ENMIENDAS

LPN- O NO. 026-2023-SENASA/ PRODESA

“EJECUCIÓN DEL SALDO DE OBRA “REMODELACIÓN Y AMPLIACIÓN DEL CENTRO DE PRODUCCIÓN DE MOSCA DE LA FRUTA - PIURA”

ACLARACIONES

ENMIENDA N° 1.

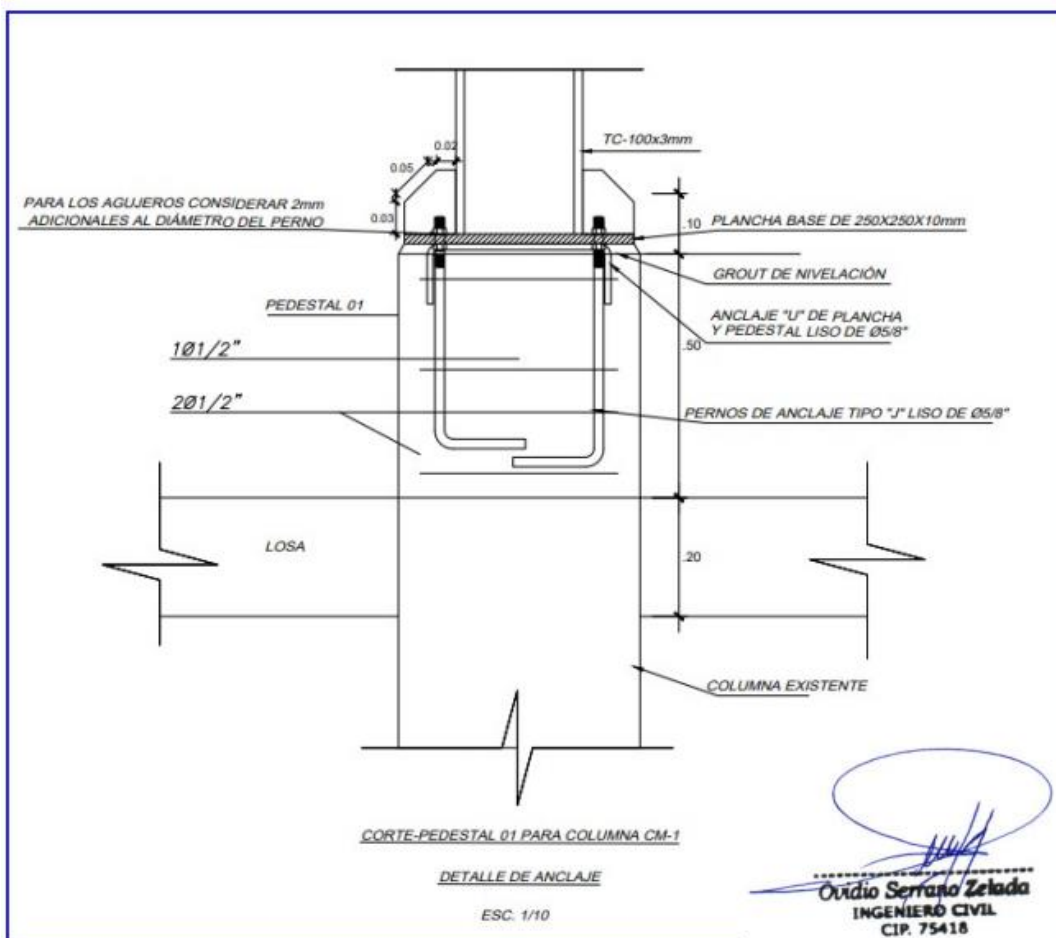
No se encuentra en plano lámina E-22 y E-23.

Consulta: En la partida 02.04.01 APOYO METÁLICO A COLUMNA Y PEDESTAL y en el plano E-22 y E-23, no se indica el detalle de la base metálica, tales como espesor de la plancha, medidas, distribución y diámetro de los agujeros para los pernos de anclaje, tampoco se tiene detalle del espesor y medidas de las cartelas. Se solicita proporcionar mayores detalles en cuanto a esta partida, para poder realizar una mejor estimación de costo, y no tener inconvenientes durante la ejecución de la obra

Para que las empresas oferentes, hagan una correcta estimación de costos, se hace la siguiente aclaración, respecto a la consulta realizada, se ha agregado lo solicitado en la lámina E-22 y E-23:

Se agrega en el drive del expediente técnico, el presente gráfico a mayor tamaño.

ENMIENDA N° 2.

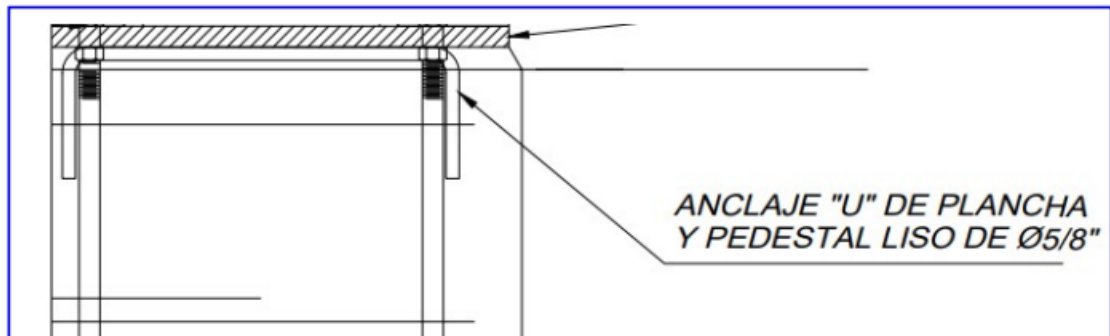
No se encuentra en plano lámina E-22 y E-23.

Consulta: En la partida 02.04.04 ANCLAJE "U" ENTRE PLANCHA Y PEDESTAL y los planos E-22 y E-23 no se detalla el diámetro del anclaje y si es corruga o lisa. Se solicita proporcionar mayores detalles en cuanto a esta partida, para poder realizar una mejor estimación de costo, y no tener inconvenientes durante la ejecución de la obra.

Para que las empresas oferentes, hagan una correcta estimación de costos, se hace la siguiente aclaración, respecto a la consulta realizada, se ha agregado lo solicitado en la lámina E-22 y E-23:

Se agrega en el drive del expediente técnico, el presente gráfico a mayor tamaño.

ENMIENDA N° 3

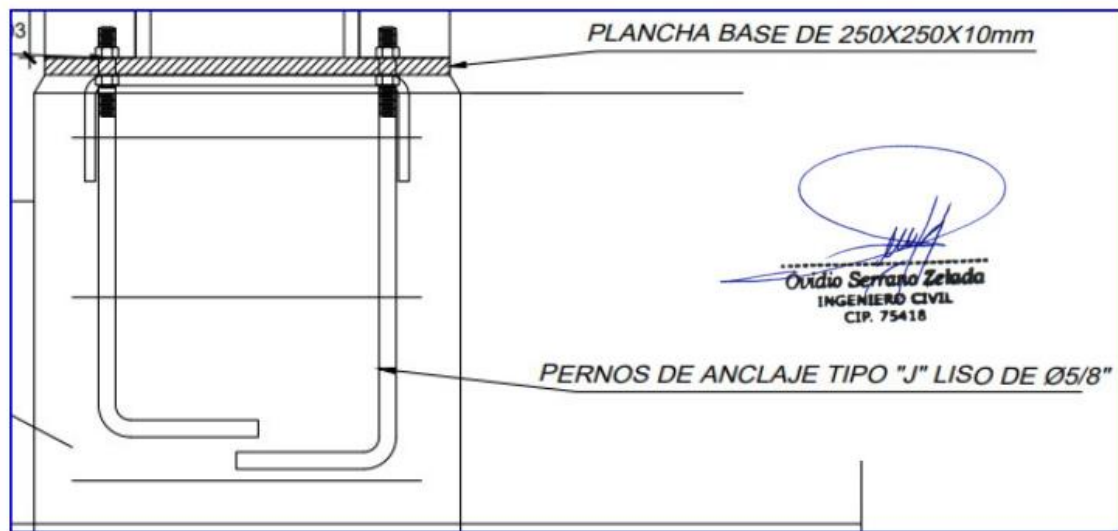
No se encuentra en plano lámina E-22 y E-23.

Consulta: En la partida 02.04.05 PERNOS DE ANCLAJE TIPO "J", y los planos E-22 y E-23 no se detalla el diámetro del perno tipo J. Se solicita proporcionar mayores detalles en cuanto a esta partida, para poder realizar una mejor estimación de costo, y no tener inconvenientes durante la ejecución de la obra.

Para que las empresas oferentes hagan una correcta estimación de costos, se hace la siguiente aclaración, respecto a la consulta realizada, se ha agregado lo solicitado en la lámina E-22 y E-23

Se agrega en el drive del expediente técnico, el presente gráfico a mayor tamaño.

ACLARACIÓN N° 12

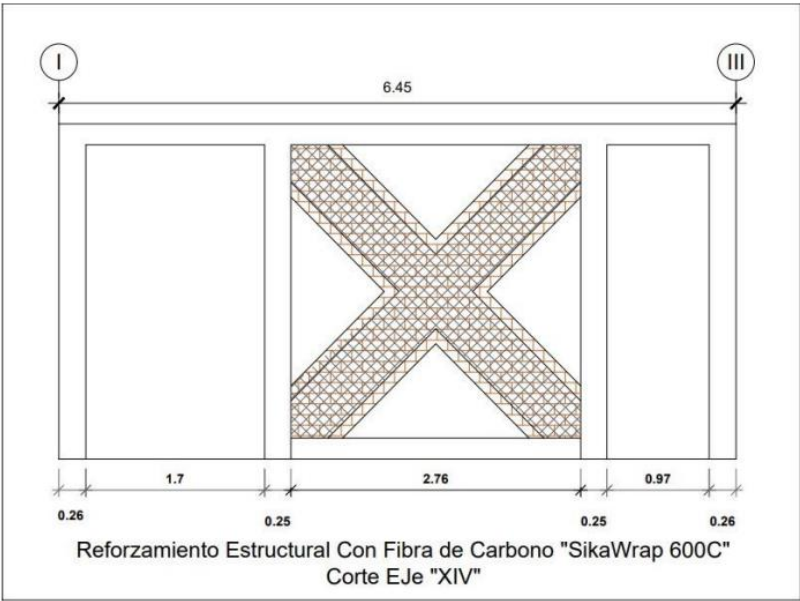
Consulta: En los planos E-10 y E-11 se describen los muros que serán reforzados con sikawrap 600c (fibra de carbono), tomando en cuenta estos planos y los muros indicados en ellos, se ha realizado el metrado respectivo, del cual se tiene un total de 490.28m2 de muro a reforzar (considerando el refuerzo en ambas caras del muro), sin embargo en la partida 02.05.04.01 reforzamiento estructural con fibra de carbono “sikawrap 600c” se indica un metrado de 349.33m2 de muro a reforzar, existiendo una diferencia de 141.45m2. ya que esta partida tiene un costo por m2 muy elevado (\$/ 1,200.00 / m2), se solicita indicar si lo especificado en los planos E-10 y E- 11 son los muros a reforzar, y este metrado adicional será considerado como adicional de obra.

Con el objeto de que los oferentes hagan una correcta estimación de costos, se hace la siguiente aclaración:

El metrado mostrado es incorrecto, debido a que no se reforzará toda el área del muro, sino que esté refuerzo corresponde solo a dos franjas en diagonal de un espesor de 0.70 metros, tal cual se indica en los planos:

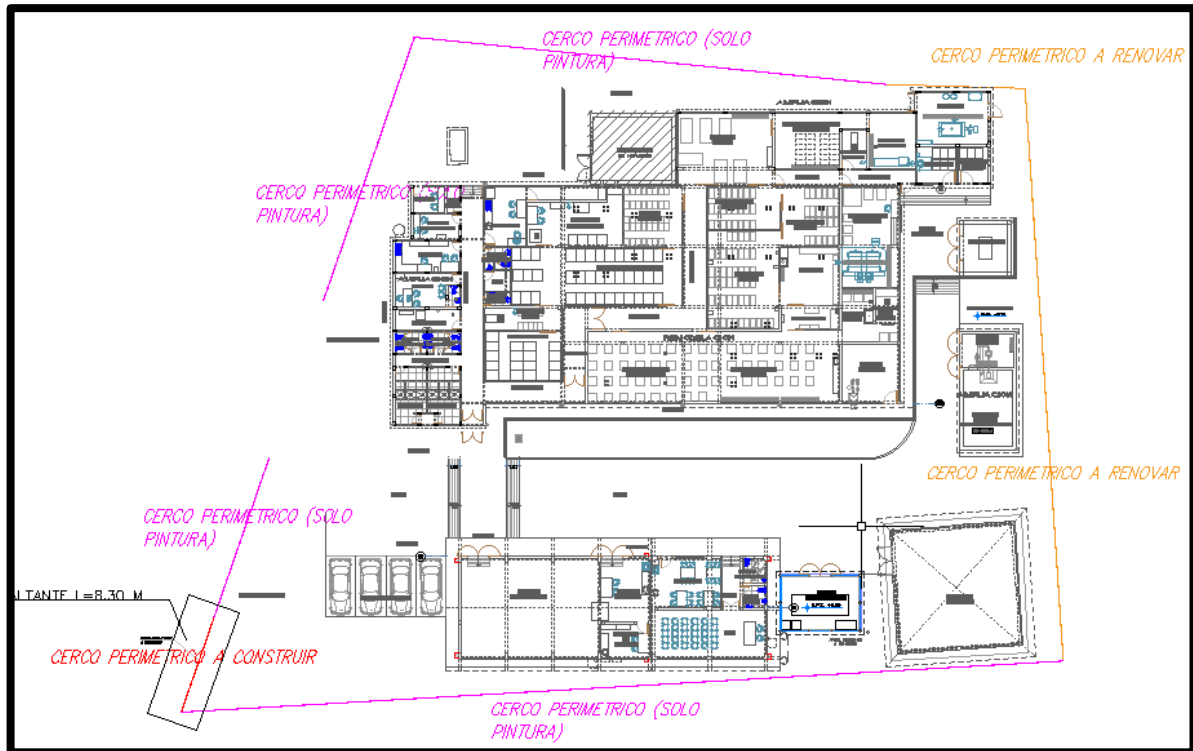
Consulta: En la partida 03.08.02.11 REINSTALACIÓN DE CERCO DE MALLA OLIMPICA #10 COCADA DE 2"X2" INC. ACABADO EN PARTE FALTANTE, según el metrado correspondería a RENOVACION, pero, no se precisa exactamente que trabajos son los que se van a realizar dentro del término RENOVACION, se solicita aclarar qué tipo de trabajo son los que se realizaran en cuanto a esta partida. Para poder realizar una mejor estimación de costos y no generar problema alguno al momento de la ejecución.

En los planos A-46 con nota aclaratoria:

Se aclara que En la planilla de metrados de las actividades 03.08.02.09, 03.08.02.10 y 03.08.02.11 se detalla los tramos a ser intervenidos

Retiro: Consiste en retirar el cerco metálico existente, evitando su deterioro y la cimentación.

Mantenimiento: Corresponde al repintado de todo el cerco metálico y la eposición del alambre de púas.

Reinstalación: Consiste en ejecutar la cimentación e instalación de cerco metálico proveniente del desmontaje (retiro).
